# Révision du Plan Local d’Urbanisme (PLU) de Trept et Modification du Périmètre Délimité des Abords (PDA) du Château de la Poype de Serrières

Commune de Trept (Isère)

Enquête du 16 octobre au 21 novembre 2025

## Rapport d’enquête publique

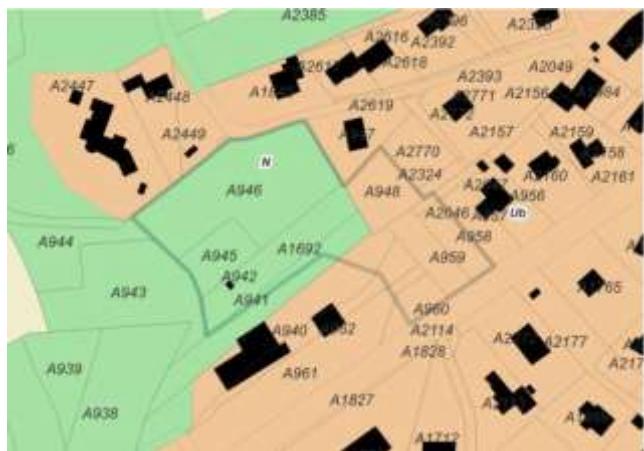
Monsieur Allègre fait part de *problématique de circulation chemin de la Fourmi*.

Concernant l'OAP Terréa, l'aménagement prévu paraît un peu loin du centre. Il serait intéressant de conserver une zone verte à cet endroit, proche des « communaux ».

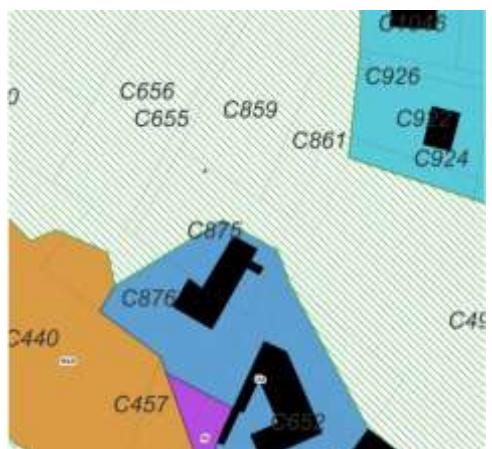
*« Nous avons pour projet d'étendre notre maison pour pouvoir construire un garage afin de sécuriser nos voitures (entre autres). Nous sommes venus consulter en mairie et lors de ce RDV, nous avons appris que notre terrain, où notre maison est implantée, parcelle n° 875 sur le plan, n'est pas constructible.*

*Je mets en copie de ce mail les copies d'écran de nos parcelles dont nous sommes propriétaires à savoir : 875/861/859/655 ».*

Lors de la permanence du Vendredi 21 novembre, le commissaire enquêteur informe Monsieur et Madame Antier que la parcelle C875 est constructible. Il souhaite la confirmation de cette évolution favorable par rapport au PLU précédent : « *Nous aimerais la validation du fait que notre terrain parcelle A875 est constructible pour y apporter un garage contre notre maison pour notre sécurité* ».

Lieu : OAP Terréa

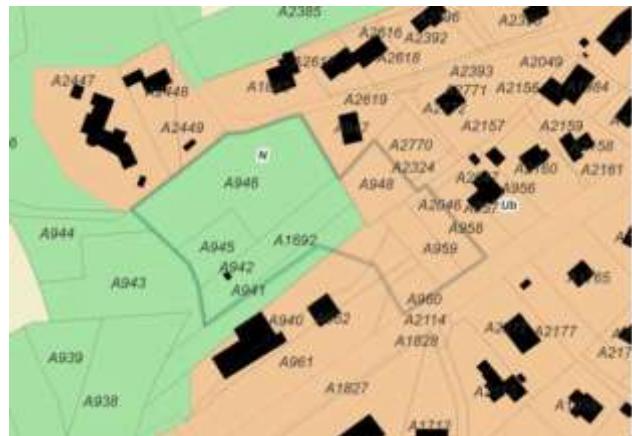
Madame Benour est propriétaire des parcelles 943 et 944 proche de l'OAP Terréa d'une part, D260 d'autre part. Elle souhaite que ces parcelles deviennent constructibles.

Si le lotissement des Gouvernaire est acté, elle souhaite que les parcelles 943 et 944 soient rendues constructibles.

Lieu : carrière

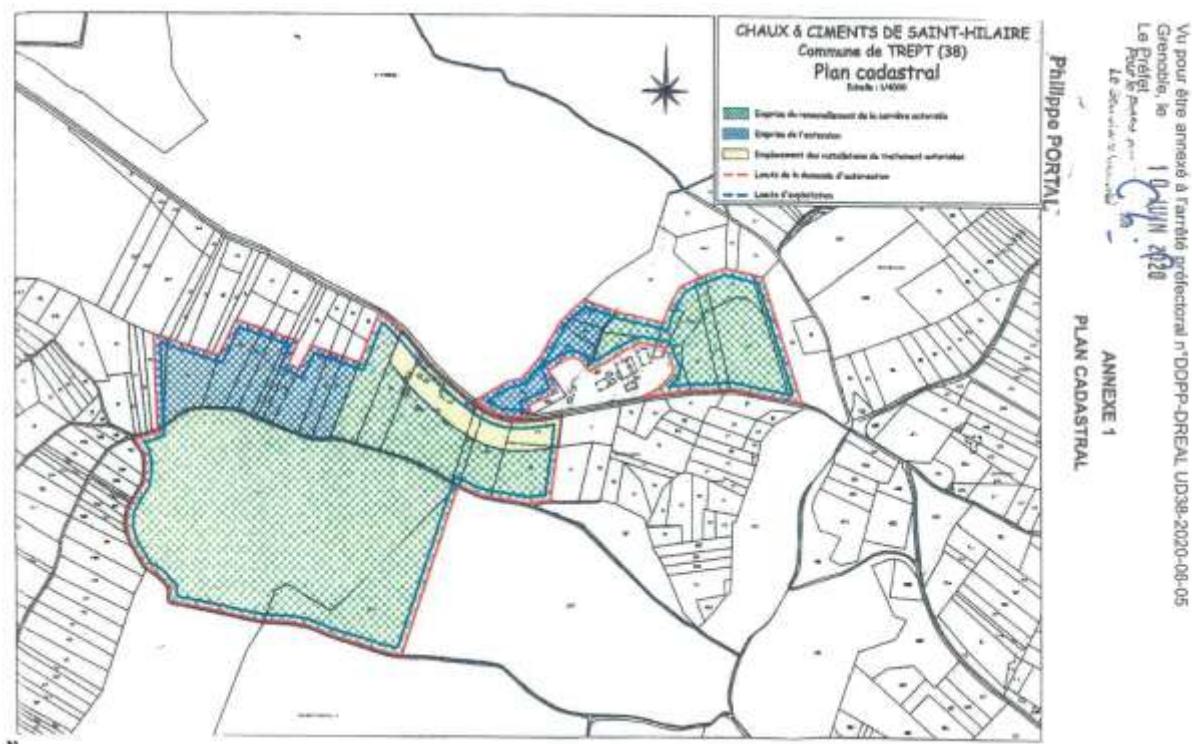
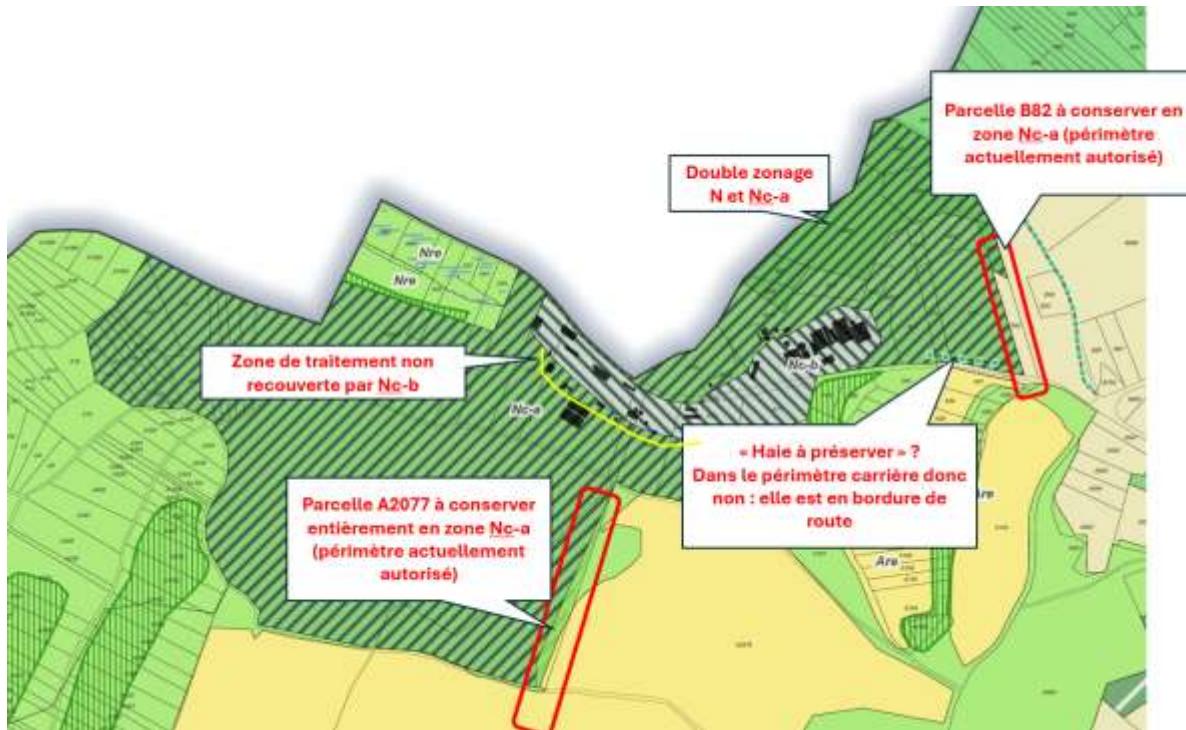
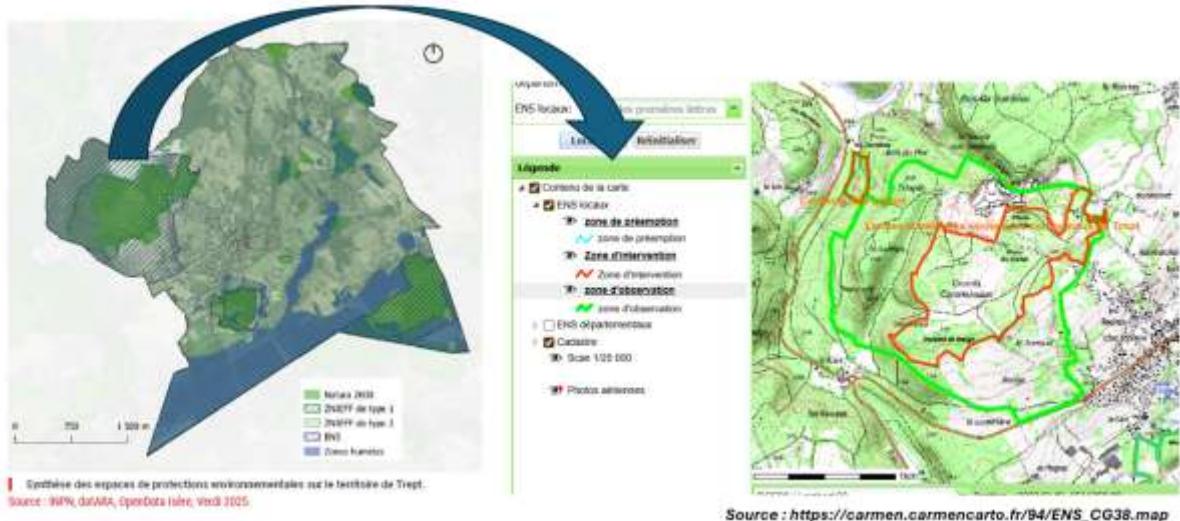
Notre activité est régulièrement autorisée par **Arrêté Préfectoral du 10 juin 2020** pour une durée de 30 ans sur l'emprise cadastrale suivante (source : Annexe 1 de l'AP du 10/06/2025) :

Le nouveau règlement graphique du PLU intègre **plusieurs erreurs de tracé** qu'il convient de corriger afin de le rendre **compatible avec notre activité ICPE** dûment autorisée :

De même, **les bureaux sont autorisés dans la zone Nc-a et non dans la zone Nc-b.** Ils sont pourtant aujourd'hui présents aussi en zone Nc-b. Il convient donc de rendre compatible ce règlement avec l'existant.

**Enfin, les hauteurs ne doivent pas être limitées en zone Nc-b.**

Les points suivants seront modifiés :

Le règlement graphique sera également modifié en tenant compte des remarques apportées.

Lieu : Impasse des Pruneliers

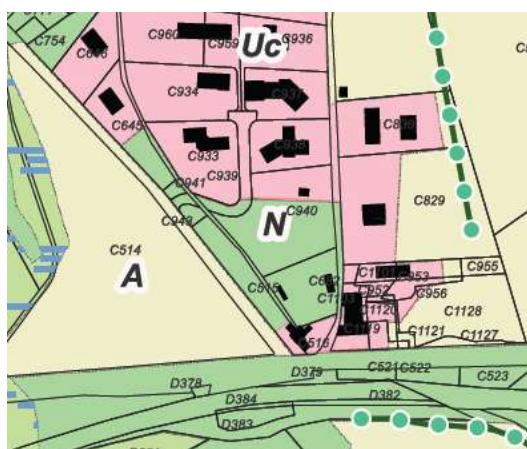
Dans un courrier adressé au Maire de la commune le 26 juillet 2024, Monsieur et Madame Duarte fournissent des arguments pour rendre constructible la parcelle C940 mitoyenne de la parcelle C938 sur laquelle est implantée leur maison : « *D'un point de vue environnementale, une construction sur ce terrain s'insérerait parfaitement en raison des constructions périphériques déjà existantes.* »

*Lieu : La Goula*

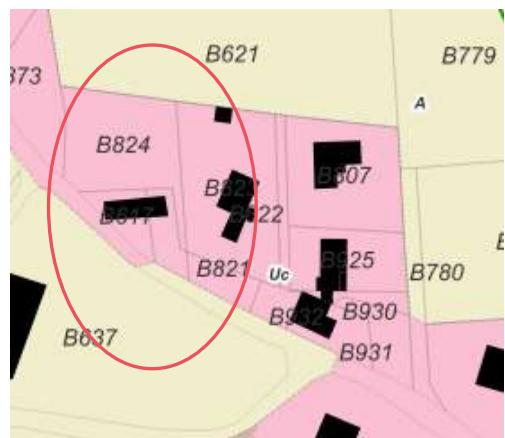
« Propriétaire des parcelles B 617, 820 et 824 situées au 722 route de la Goula à Trept, toutes trois actuellement constructibles, je vous contacte pour m'assurer qu'aucun changement de classification n'est envisagé dans le cadre de la révision en cours du P.L.U et que mes 3 parcelles resteront bien constructibles ».

## 10.1 Cartographie

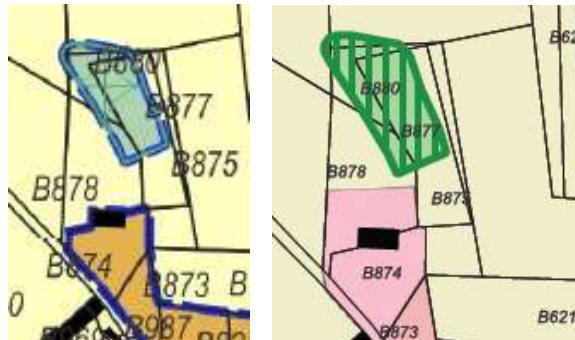
Le commissaire enquêteur n'est pas expert en urbanisme. Pouvez-vous indiquer comment sont retenues et tracées les limites de zone pour une meilleure compréhension ? Selon quelle méthode ?

*SCHÉMA DE PRINCIPE DE L'OAP*

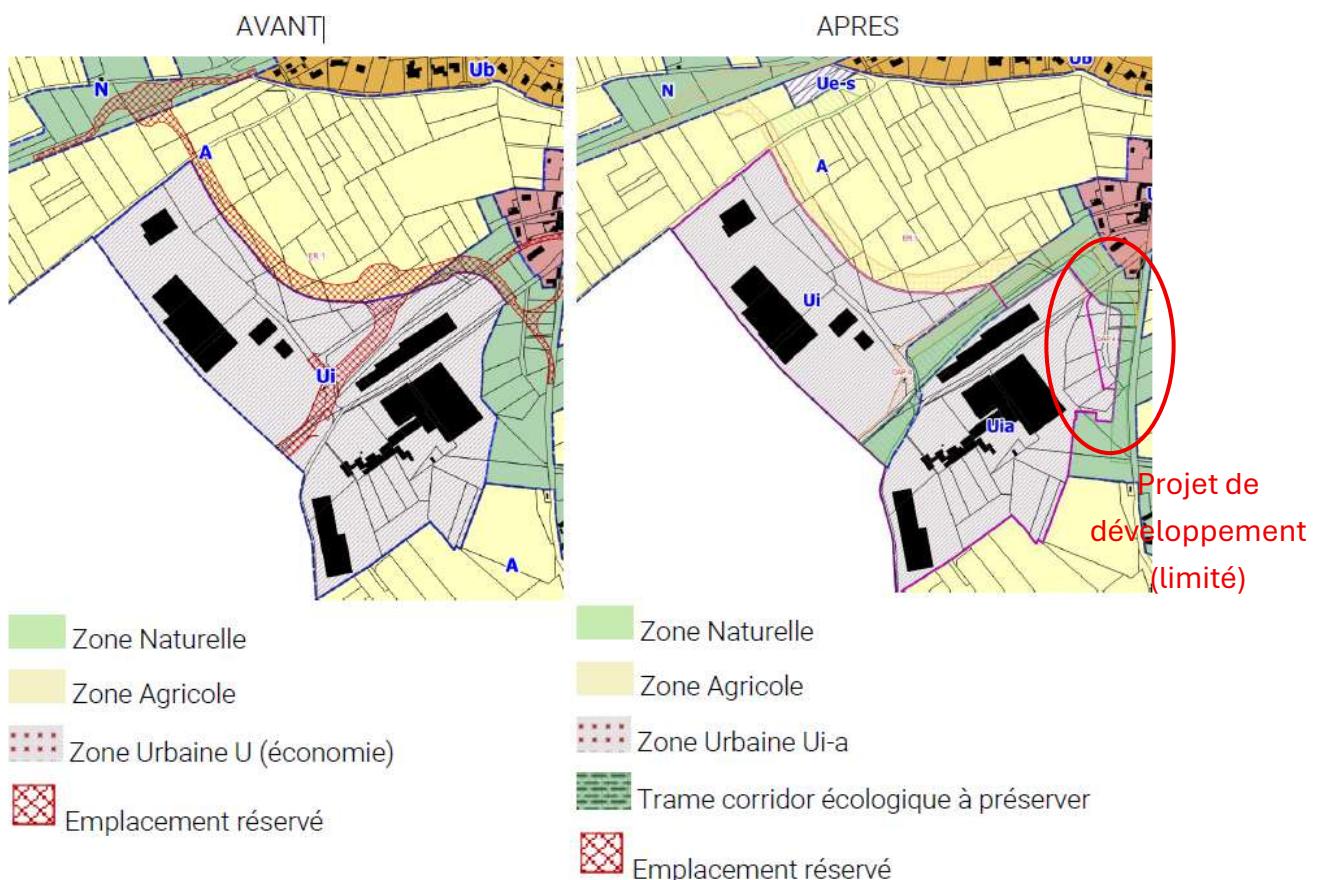
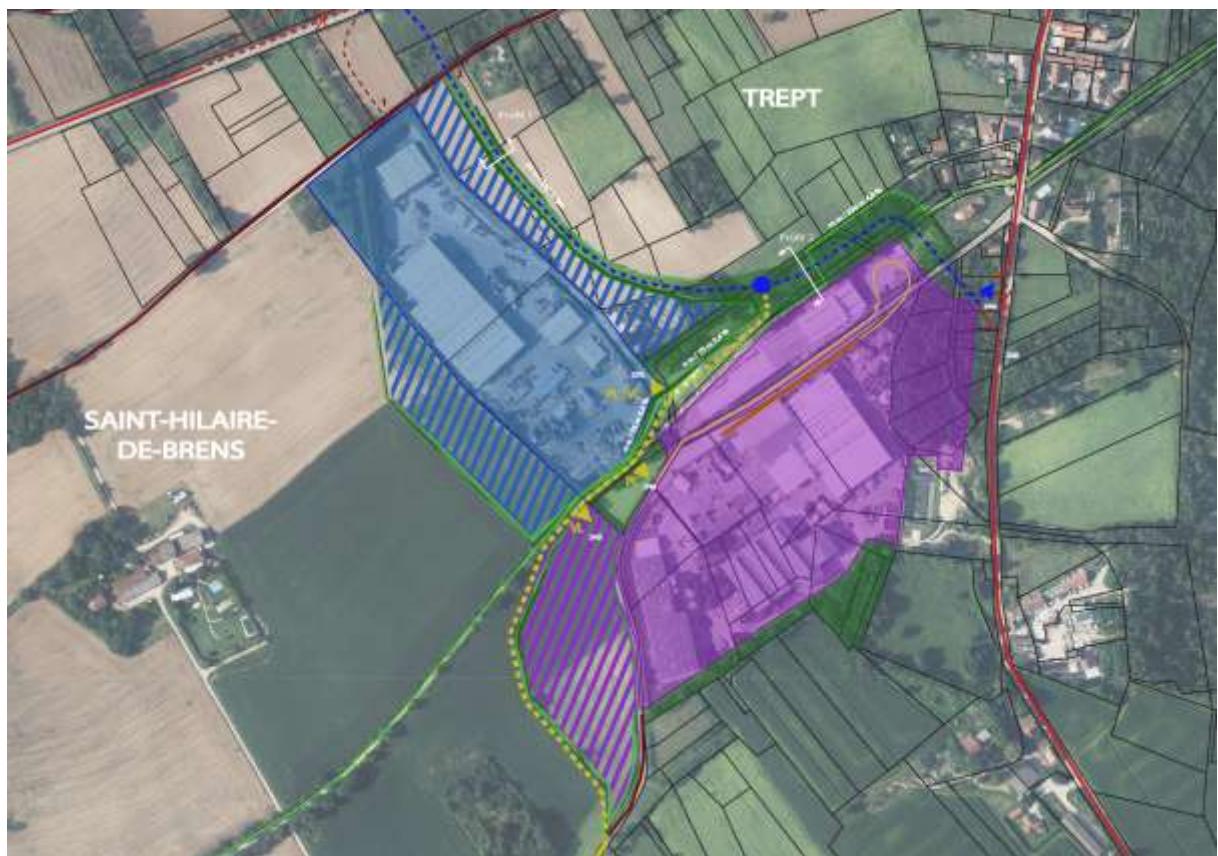
A la page 23 du document OAP, il est indiqué « L'OAP a ainsi pour principe de : étendre la Zone d'Activité actuelle ; réorganisationner la voie d'évitement de Trept entre RD517 – RD 54 et de distribution nouvelle de la Z.A. ».

Comme le rappelle le Symbord, « Une OAP ne peut avoir pour vocation d'étendre une zone d'activité. *Elle organise son aménagement pas son extension* ».

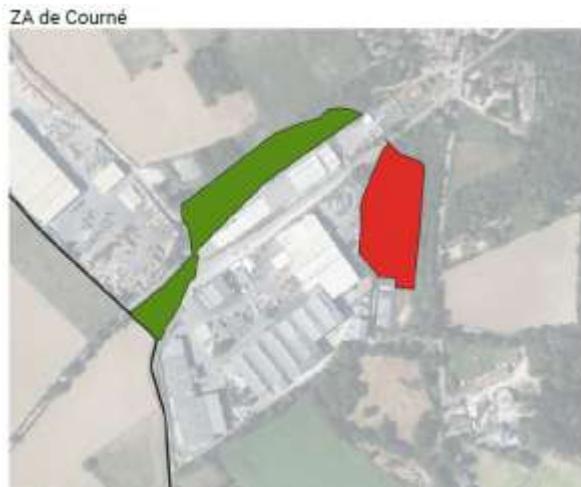
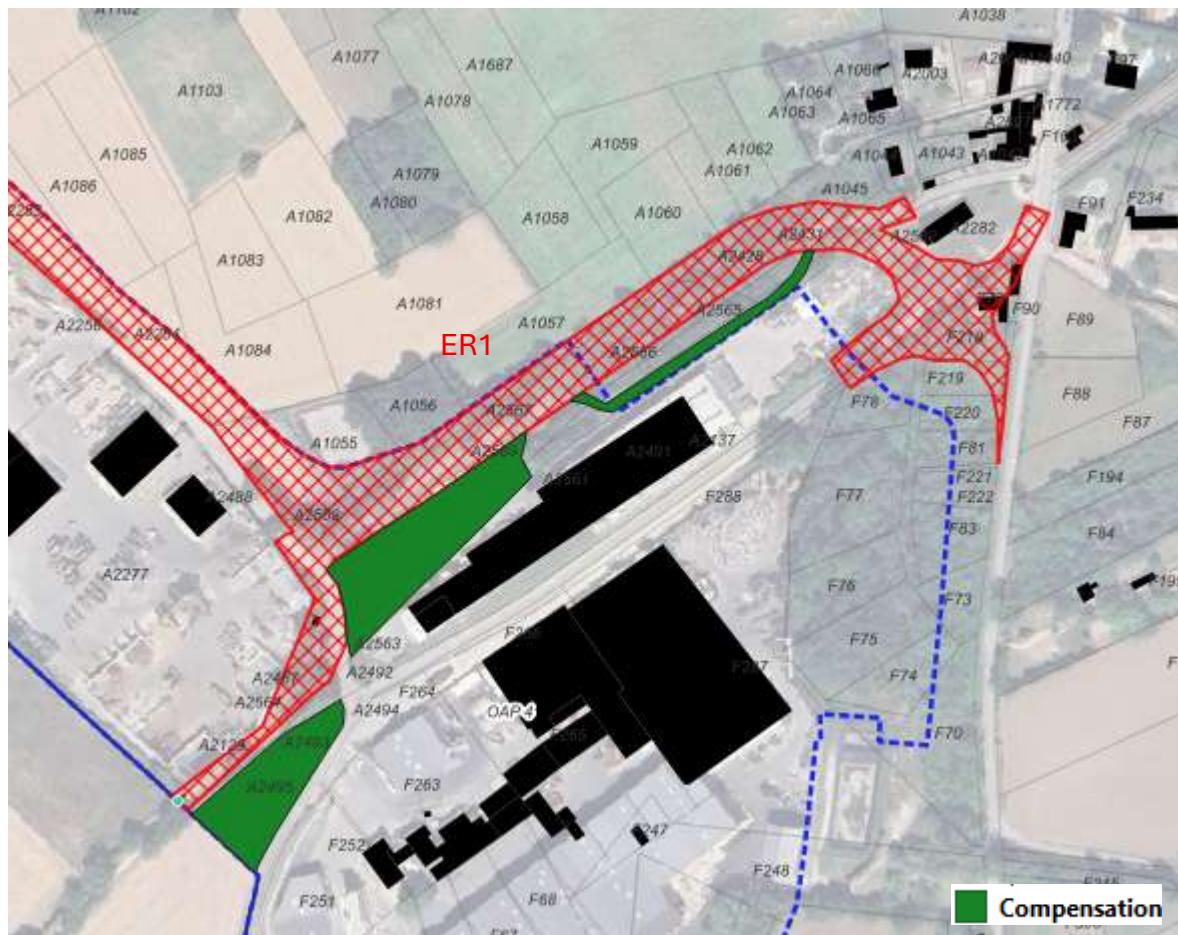
- La partie en vert située au nord-est du site prévue pour la compensation correspond à une zone naturelle ; ceci est confirmée sur la carte google earth et par une visite sur site, seule la piste cyclable est imperméabilisée
- L'ER1 va s'implanter au nord de ces parcelles (à confirmer, voir ci-dessus) et seront donc imperméabilisées alors que ces parcelles sont actuellement couvertes de végétation, en zone N pour partie et concernée par un risque d'inondation
- Seules les parties au centre (zone de dépôt) et au sud-ouest (parking non bituminé) sont partiellement imperméabilisées.

**Ainsi, et sur la base des remarques précédentes, pouvez-vous préciser les numéros de parcelles prévues pour cette zone de compensation et recalculer la superficie concernée ?**

Les parcelles prévues pour la zone de compensation (secteur en vert ci-dessous) sont les parcelles : parcelles A 2495 et partie des parcelles A 2431, 2488, 2491, 2492, 2493, 2494, 2561, 2562, 2563, 2564, 2566, 2567 et 2569.

Extrait du plan de zonage modifié suite aux retours du Commissaire Enquêteur

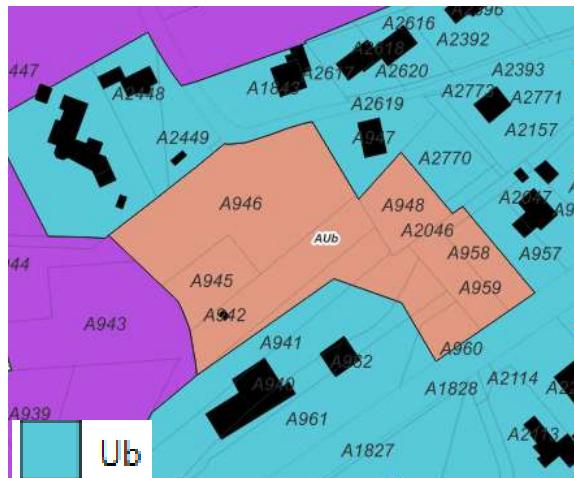
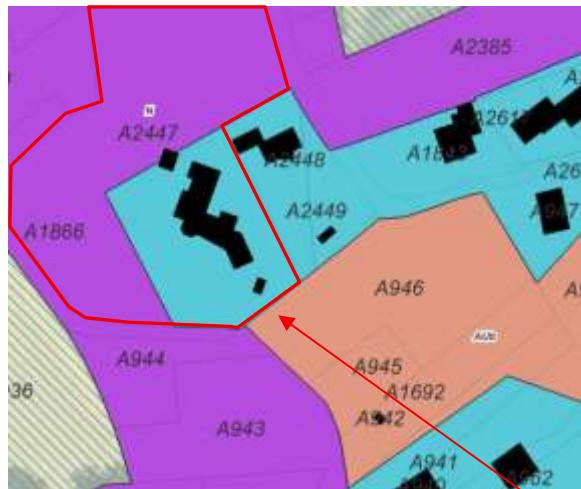
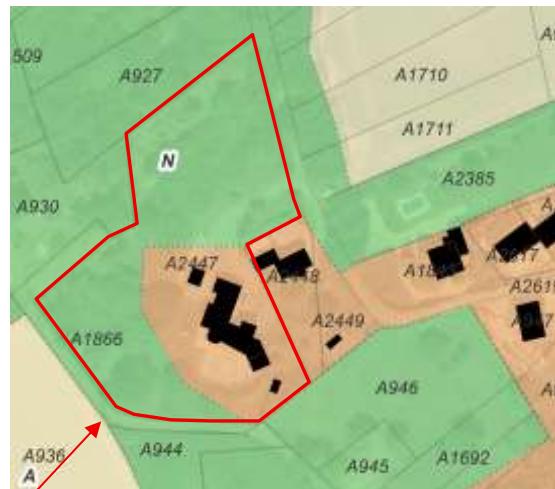
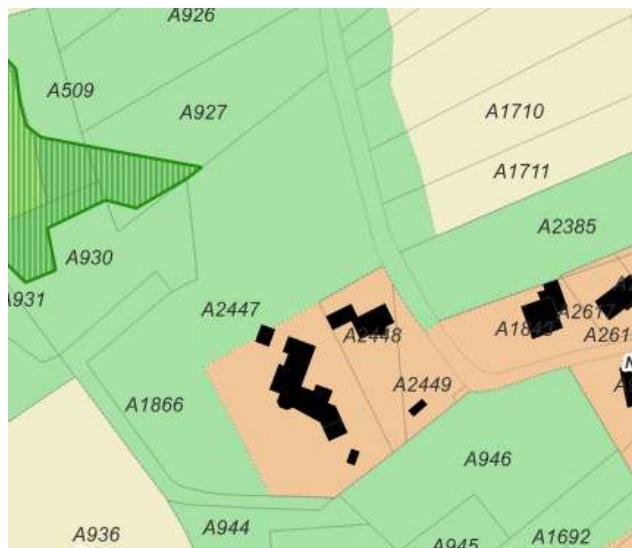
**Le secteur en vert aurait pu/pourrait-il être utilisé pour l'implantation de la caserne SDIS ?**

Une partie de la parcelle A2447 a été reclassée en U. **Pouvez-vous en apporter la justification ?**

Concernant le projet de réalisation de la nouvelle caserne du Service Départemental d'Incendie et de Secours de l'Isère (SDIS 38) sur la commune de Trept, celui-ci a fait l'objet d'une déclaration de projet.

Le projet induisant la procédure de déclaration de projet vise à délocaliser le centre de secours depuis le cœur du bourg, vers un site en bordure de la RD 517, au sud-ouest de la commune. La démarche a pour objectif l'amélioration du taux de couverture incendie du territoire.
